大間原子力発電所

敷地周辺及び敷地近傍の地質・地質構造 (コメント回答 その7)

2019年12月20日
電源開発株式会社

指摘事項等

敷地周辺における震源として考慮する活断層

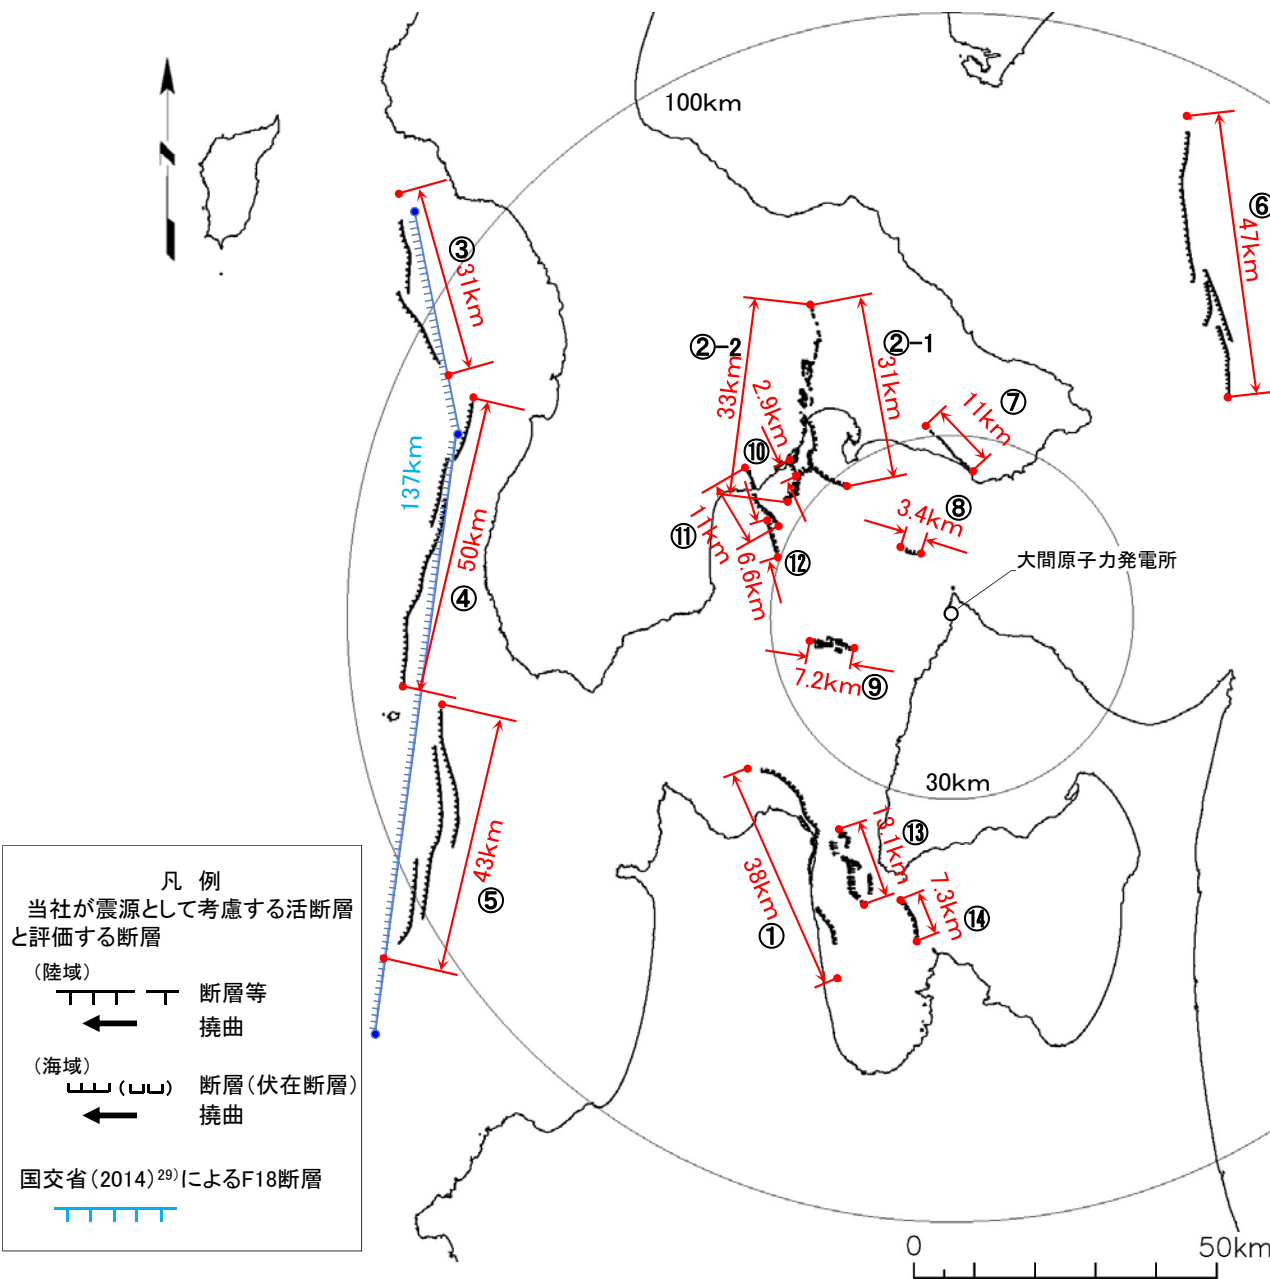
コメントNo. S1-73

第732回審査会合
資料2-1P.1-31 一部修正

断層名	評価長さ	敷地からの距離	備考
①根岸西方断層	約38km	約50km	
②函館平野西縁断層帯	②-1 約31km ②-2 約33km	約42km 約43km	②-1は海域南東延長部を含み、②-2は海域南西延長部を含む。
③奥尻海盆北東縁断層	約31km	約103km	同時破壊を否定できないものとし、国交省(2014) ²⁹⁾ によるF18断層の位置で評価する。(評価長さ137km)(距離 約92km)
④奥尻海盆東縁断層	約50km	約86km	
⑤西津軽海盆東縁断層	約43km	約96km	
⑥恵山岬東方沖断層	約47km	約73km	
⑦清水山南方断層	約11km	約28km	
⑧F-14断層	約3.4km	約12km	
⑨敷地西方沖断層	約7.2km	約20km	
⑩F-5断層	約2.9km	約35km	
⑪F-8断層	約11km	約37km	
⑫F-9断層	約6.6km	約32km	
⑬F-28断層～F-31断層	約13.1km	約44km	
⑭F-33断層	約7.3km	約50km

文献調査、空中写真判読及び海上音波探査により、活断層の可能性のある断層等を50条抽出し、活動性調査により14条を震源として考慮する活断層と評価した。※1

敷地周辺における震源として考慮する活断層

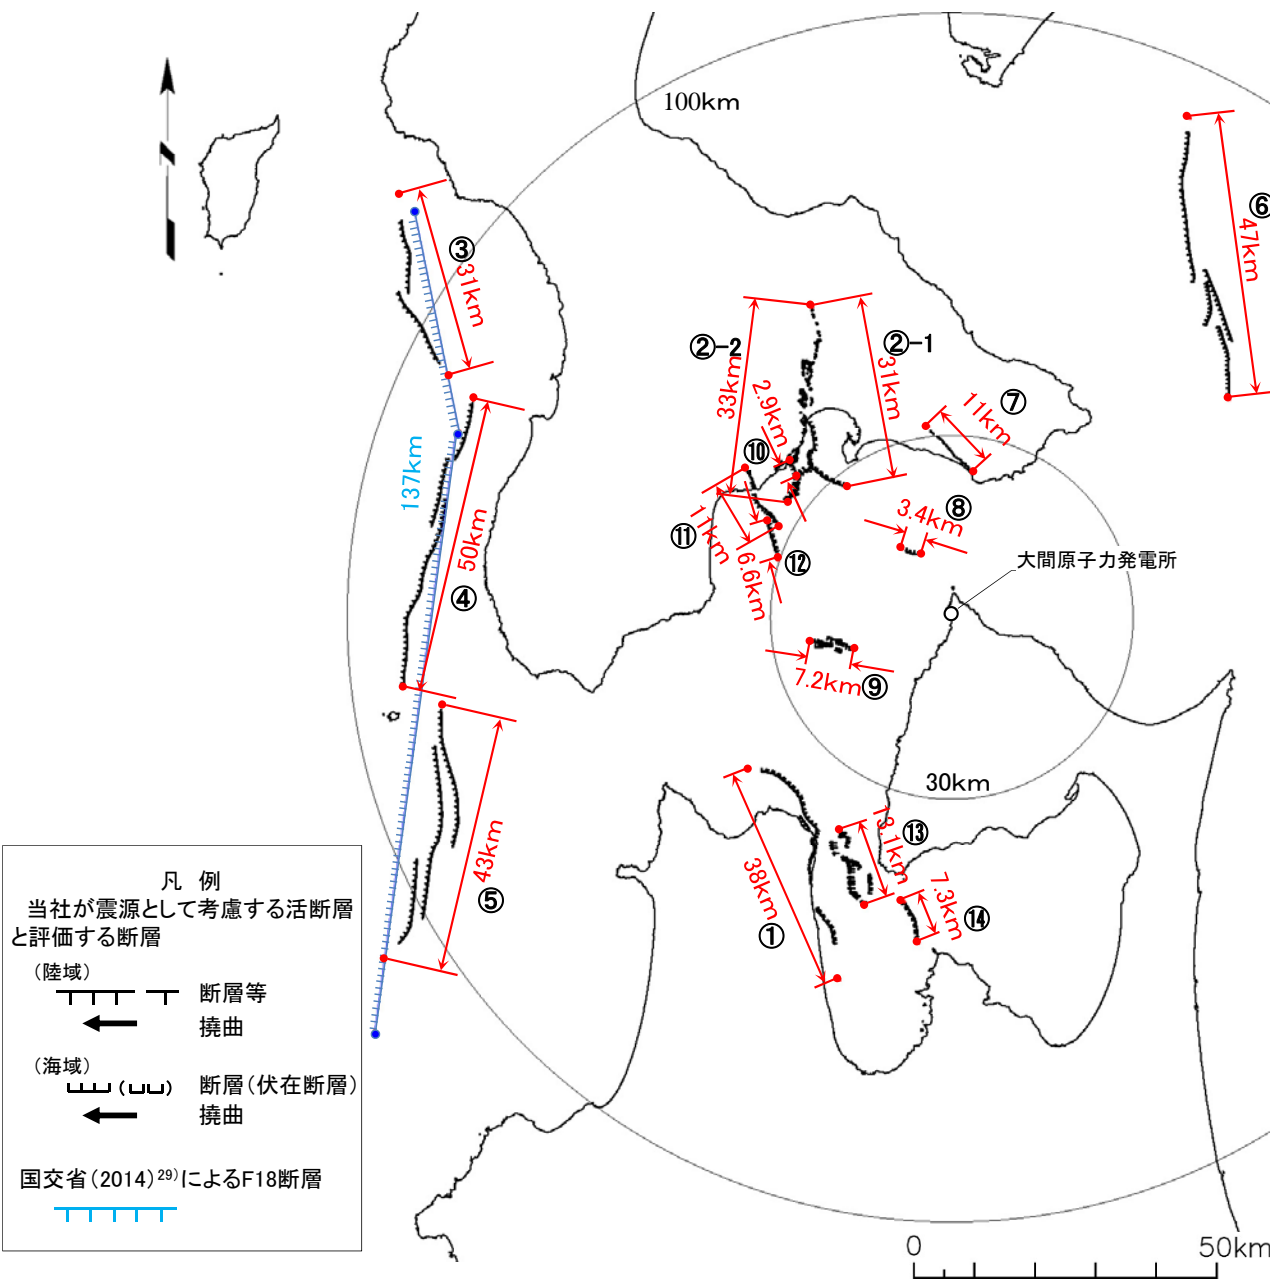
コメントNo. S1-73

第732回審査会合
資料2-1P.1-50 一部修正

断層名	評価長さ	敷地からの距離	備考
①根岸西方断層	約38km	約50km	
②函館平野西縁断層帯	②-1 約31km ②-2 約33km	約42km 約43km	②-1は海域南東延長部を含み、②-2は海域南西延長部を含む。
③奥尻海盆北東縁断層	約31km	約103km	同時破壊を否定できないものとし、国交省(2014) ²⁹⁾ によるF18断層の位置で評価する。(評価長さ137km)(距離 約92km)
④奥尻海盆東縁断層	約50km	約86km	
⑤西津軽海盆東縁断層	約43km	約96km	
⑥恵山岬東方沖断層	約47km	約73km	
⑦清水山南方断層	約11km	約28km	
⑧F-14断層	約3.4km	約12km	
⑨敷地西方沖断層	約7.2km	約20km	
⑩F-5断層	約2.9km	約35km	
⑪F-8断層	約11km	約37km	
⑫F-9断層	約6.6km	約32km	
⑬F-28断層～F-31断層	約13.1km	約44km	
⑭F-33断層	約7.3km	約50km

文献調査、空中写真判読及び海上音波探査により、活断層の可能性のある断層等を50条抽出し、活動性調査により14条を震源として考慮する活断層と評価した。※1

▽ () 解析結果による当該断層の延長位置
() は他の断層の延長位置※

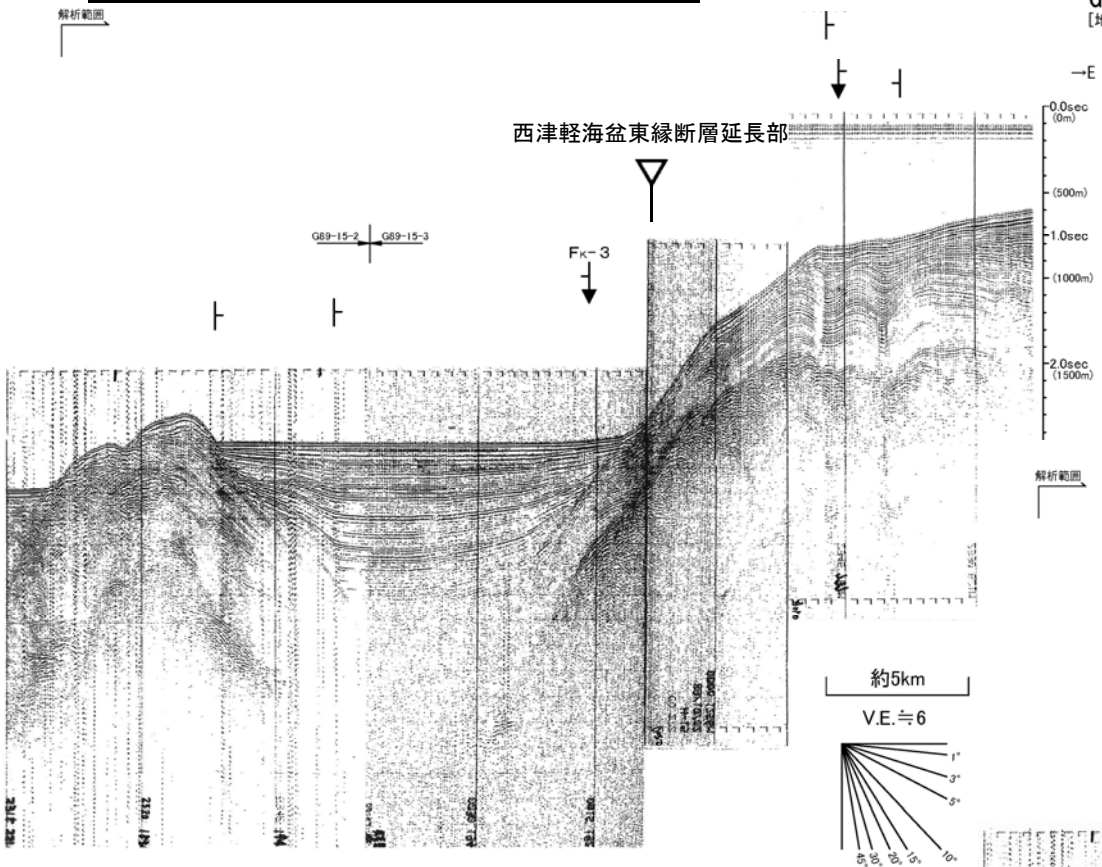
審査資料の再チェックを行い、「音探断面図中の西津軽海盆東縁断層延長部の表示位置の誤り(左に移動)」を修正した。
